SECRETARIA DE MEIO AMBIENTE E DESENVOLVIMENTO SUSTENTÁVEL		
PARECER TÉCNICO SEMAM Nº 022/2025		
TIPO DE AUTORIZAÇÃO: Documento Autorizativo de Intervenção Ambiental		Nº DO PROTOCOLO: 3630/2024
SITUAÇÃO: SUGESTÃO DE DEFERIMENTO		
FASE DO LICENCIAMENTO: IMPLANTAÇÃO		
PROCESSOS VINCULADOS	Nº DO PROTOCOLO	SITUAÇÃO
Entrega da Documentação	8511/2024	Analisado
SOLICITANTE: SPE Reserva Di Capri Loteamento LTDA		
CNPJ: 40.452.540/0001-20		
ENDEREÇO: Rua Gentil Peixoto do Carmo, nº 1.260		BAIRRO: Botas
MUNICÍPIO: Itabirito/MG		ZONA: Zona Urbana
COORDENADAS GEOGRÁFICA (DATUM): Lat: 20°16'13.18"S / Long: 43°48'47.78"O		
CÓDIGO	ATIVIDADE OBJETO DA REGULARIZAÇÃO AMBIENTAL	CLASSE
.....	Intervenção, sem supressão de cobertura vegetal nativa, em Área de Preservação Permanente (APP).	0
ENQUADRAMENTO (DN 217/DN 213/OUTROS): Não listada		
FATOR LOCACIONAL INCIDENTE: Zero (0)		
CONSULTOR/RESPONSÁVEL TÉCNICO		REGISTRO/ART
Ana Cristina dos Santos Domingues		297324MG

O presente parecer técnico tem como finalidade analisar a solicitação de autorização para intervenção em Área de Preservação Permanente (APP) e Zona de Proteção Ambiental (ZPA) sem a necessidade de supressão de vegetação nativa, visando à **

Figura 4: Direcionamento da drenagem do Loteamento Reserva Di Capri. Fonte: Allpa – Saneamento e Meio Ambiente (2023).

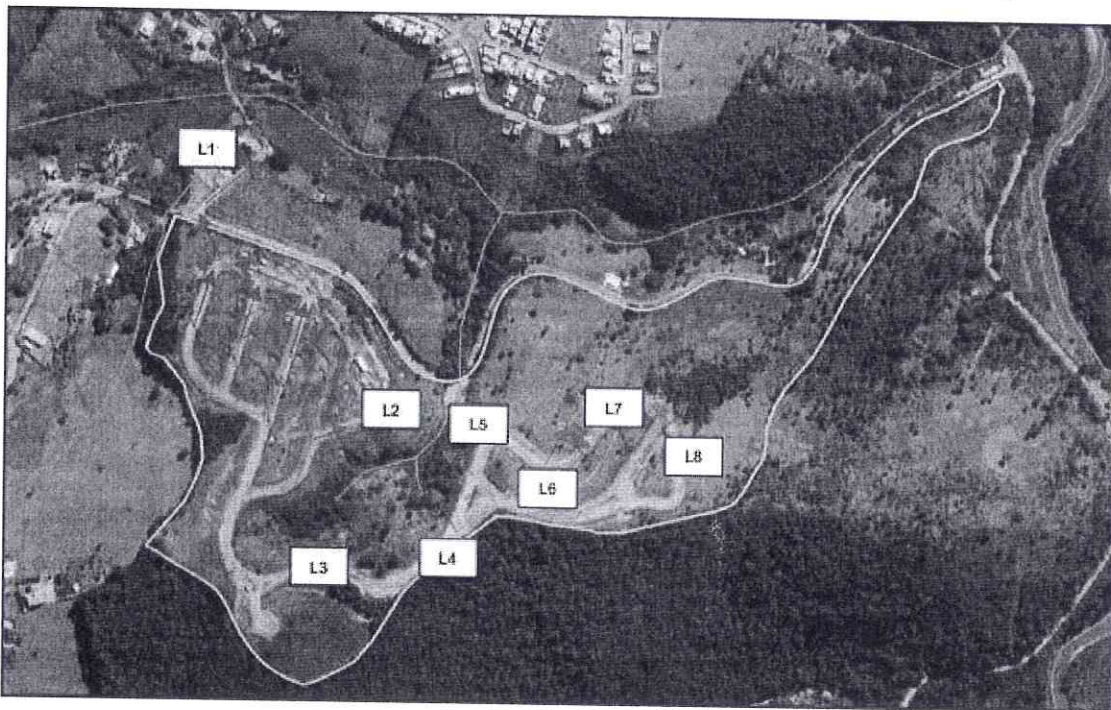
Ressalta-se que toda a drenagem direcionada pela L1 (Objeto da deliberação deste parecer), terá a instalação da sua rede externa na rua e desagüe diretamente no curso d'água, não impactando nenhuma lagoa e/ou bueiro já existente.

Figura 6: Saída do Bueiro 01. Fonte: Allpa – Saneamento e Meio Ambiente (2023)

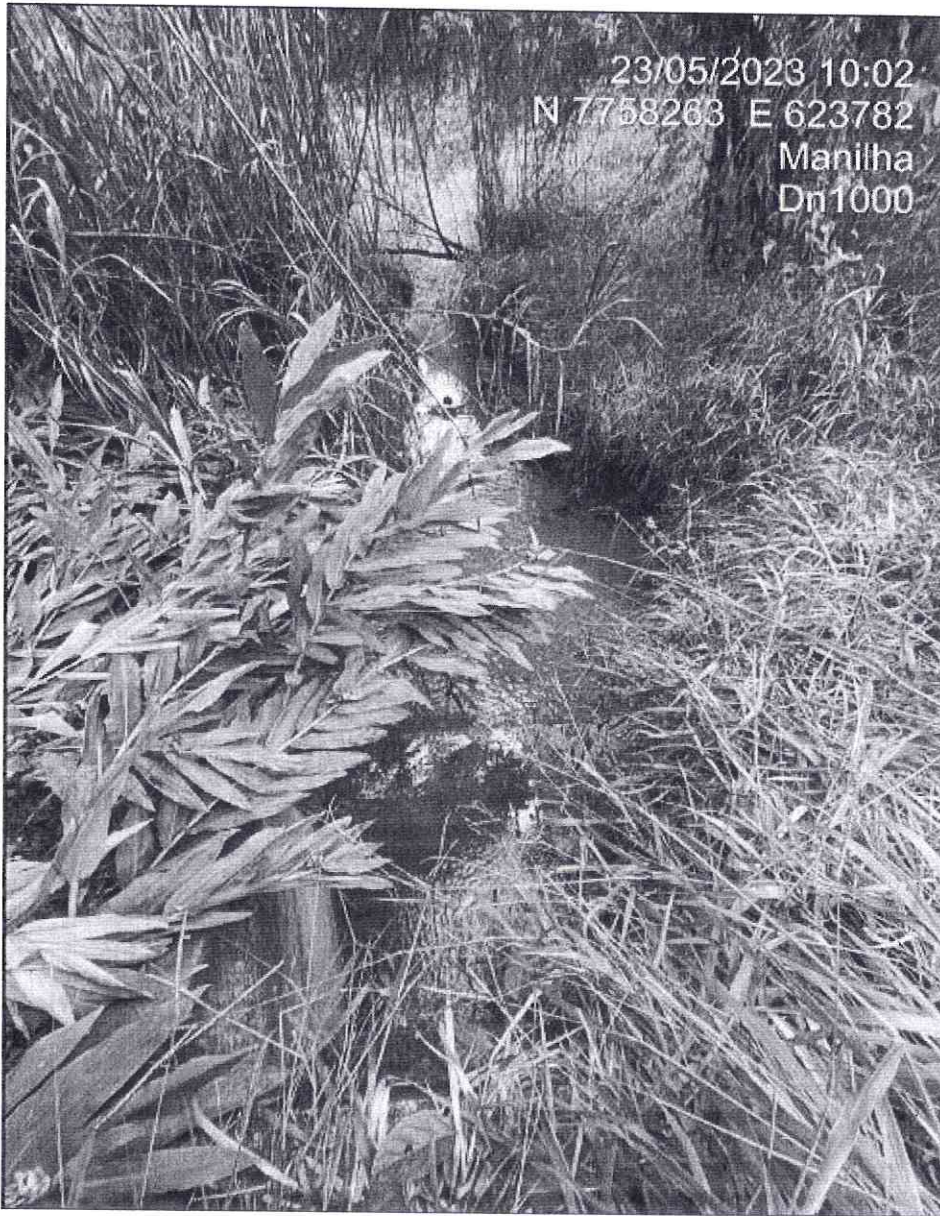
007	Executar a compensação ambiental conforme disposto em PTRF.	Após a intervenção Ambiental
008	O empreendimento deverá, também, realizar a limpeza e o desassoreamento dos bueiros 01 e MG - 030.	Após a realização da obra de drenagem externa.
